改善箇所説明図

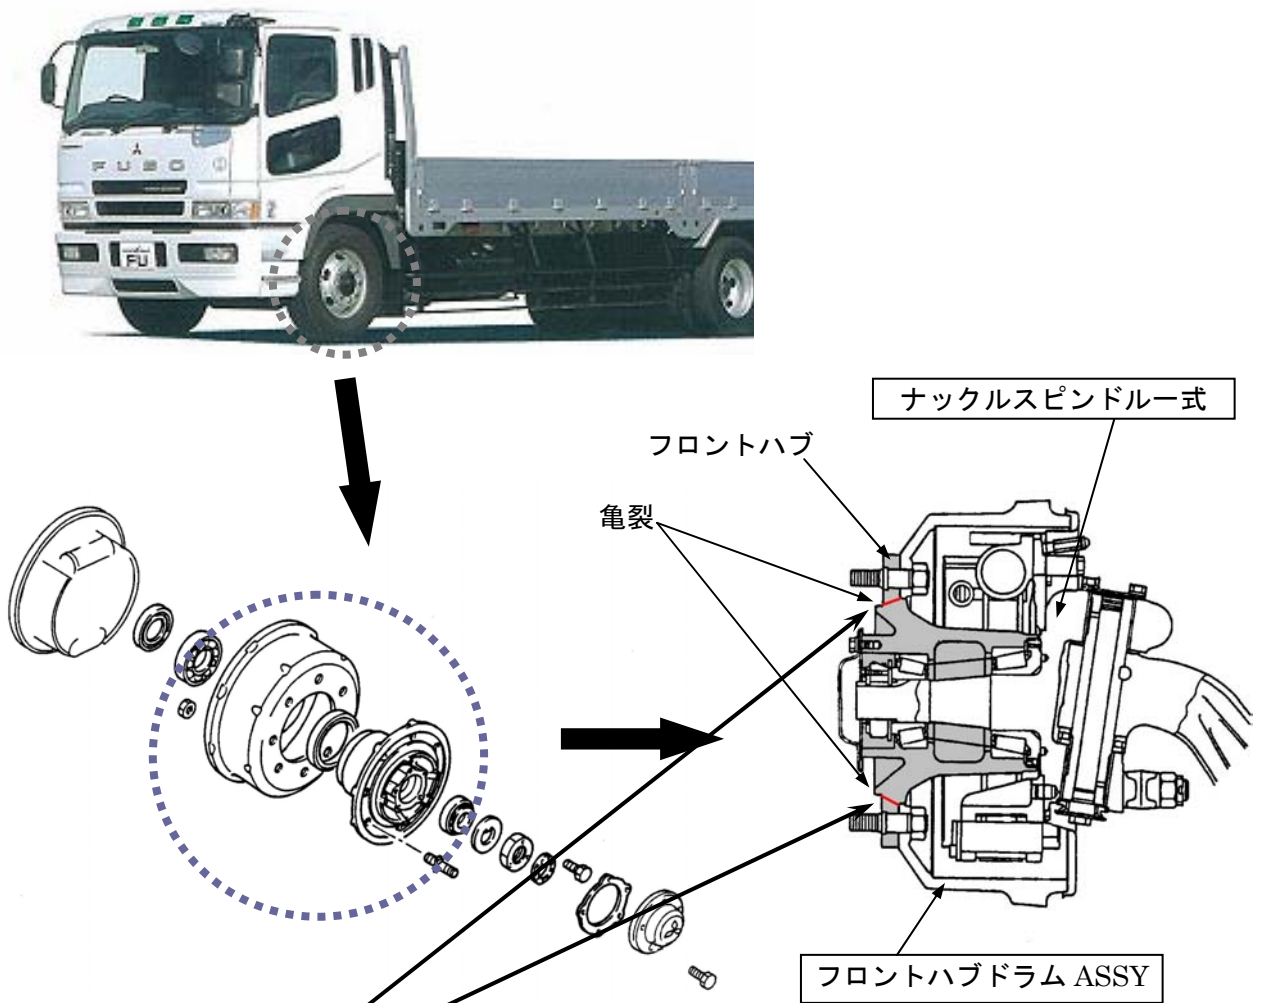
基準不適合箇所

フロントハブにおいて、ホイールナットの過大締付けトルクや過積載等の想定を超える使用環境に対する余裕が十分ではないため、ハブのフランジ付け根部付近の応力が過大となり、当該部に亀裂が発生することがある。そのため、そのまま使用を続けると亀裂が進行し、最悪の場合、ハブが破断するおそれがある。

改善措置の内容

全車両、フロントハブ及びブレーキドラムを対策品（F3ハブ）に交換する。また、フロントハブの対策品を装着するために周辺部品も交換する必要がある車両（ザ・グレートのABS付トラクタ）については、ナックルスピンダー式も交換する。

なお、対策品については部品の供給に時間を要するため、部品が供給できるまでの暫定措置として亀裂点検を実施し、亀裂のあるものは対策品と交換し、亀裂のないものは、後日対策品と交換する。
